再処理施設、廃棄物管理施設、MOX燃料加工施設
再処理設備本体用安全冷却水系冷却塔Aの新設に伴う
基礎地盤及び周辺斜面の安定性評価について

令和2年2月21日

日本原燃株式会社

基礎地盤に係るコメント内容

再処理設備本体用安全冷却水系冷却塔 断面図

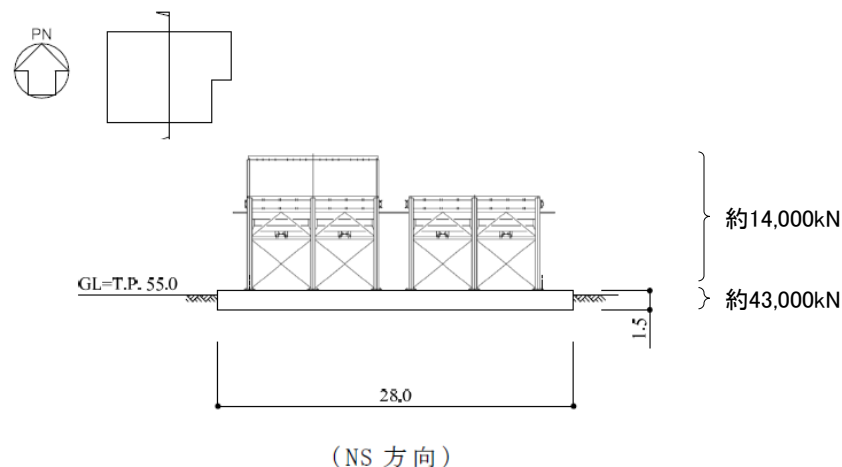
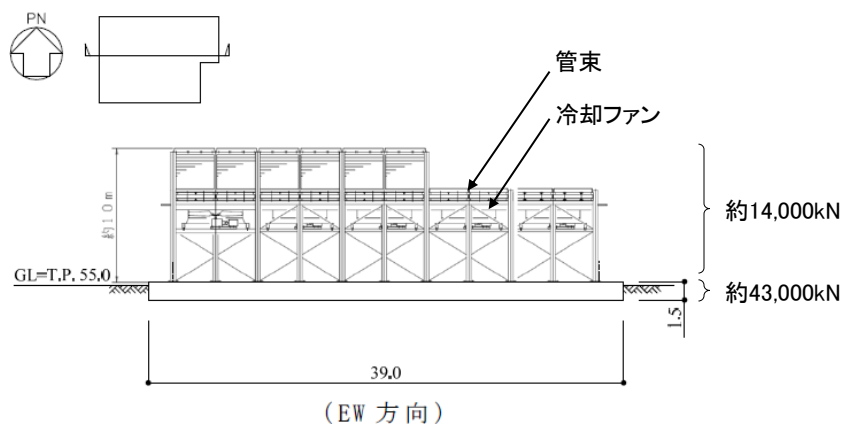
| 日付 | 審査会合・ ヒアリング・ 面談 | コメント内容 |
|-----------|-------------------------|--|
| 2020.1.31 | 第333回 審査会合 (基礎地盤) | <ul style="list-style-type: none">① すべり評価のこれまでの評価(P14、P22)と今回の評価(P15、P23)の差異が確認できるように、局所安全率、モビライズド面なども資料に追加すること。② 冷却塔Aは空冷式か水冷式かなど、施設の仕様についてまとめ会合時に説明すること。 |

新たに設置する再処理設備本体用安全冷却水系冷却塔Aは、耐震重要施設等(耐震クラス:S)に分類され、再処理設備本体用安全冷却水系冷却塔Bと同一の構造を用いることとしている。

種類は空冷式熱交換器であり、主体構造は上部工が鉄骨造、基礎が鉄筋コンクリート造である。

基礎の平面規模は主要部分で28m(NS)×39m(EW)であり、重量は上部工で約14,000kN、基礎で約43,000kNである。
